Aggiornamento del Piano Stralcio di Bacino
per l'Assetto Idrogeologico (P.A.I.)
(Art. 67 del D.Lgs. 3 Aprile 2006, n. 152 e ss. mm. ii.)

Previsione di Aggiornamento

COMUNE DI: SCALETTA ZANCLEA
Modifiche relative al dissesto 102-5SZ-020

Modifiche relative al dissesto 102-5SZ-020

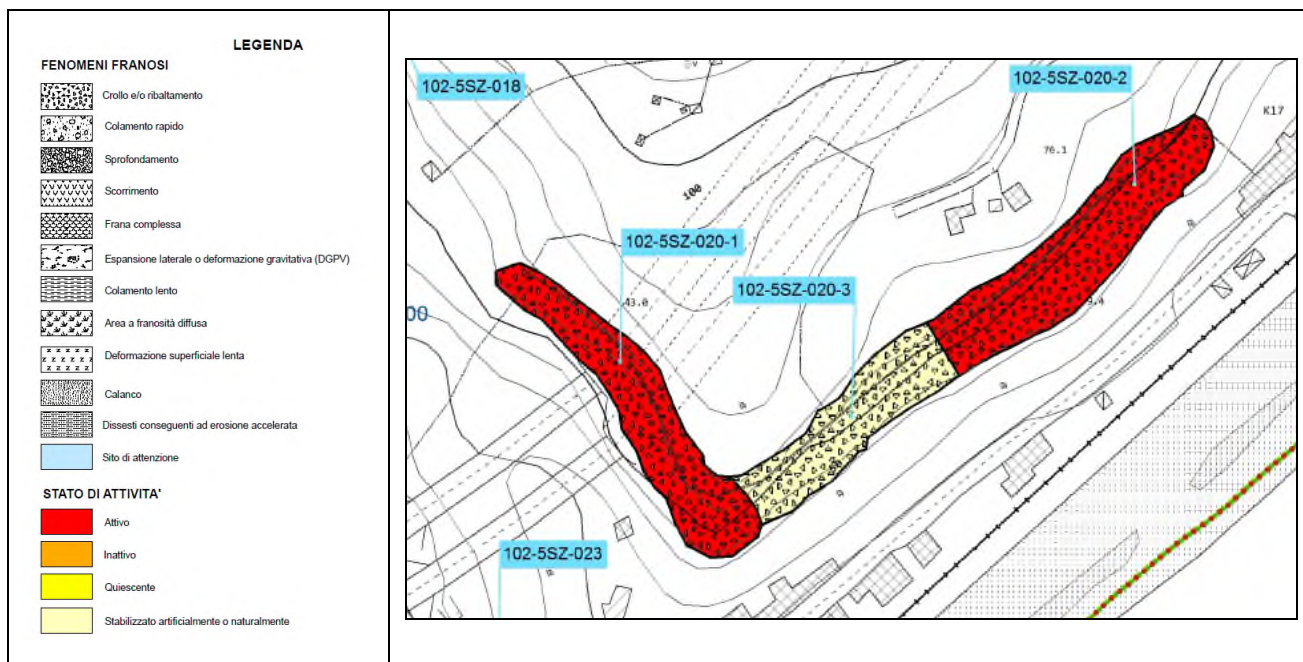
Il dissesto di crollo identificato nel P.A.I. vigente con il codice 102-5SZ-020 rimane invariato in quanto a tipologia e stato di attività; tenuto conto che la porzione di dissesto oggetto di consolidamento è localizzato nella porzione intermedia del fronte roccioso, lo stesso sarà frazionato in 3 dissesti di crollo, di cui quelli di codice 102-5SZ-020-1 e 102-5SZ-020-2 rimangono “attivi”, mentre quello interessato dall'intervento (102-5SZ-020-3), si modifica in “stabilizzato”

Per quanto riguarda la modifica del grado di pericolosità esclusivamente per la porzione di interessata dall'intervento, questo viene ridotto da molto elevato (P4) a moderato (P1), con conseguente riduzione del rischio in corrispondenza dell'abitato (E4), che da molto elevato (R4) diventa medio (R2).

Per la porzione di versante non interessata da alcun intervento di mitigazione e/o di consolidamento, il livello di pericolosità e di rischio restano invariati rispetto al P.A.I. vigente.
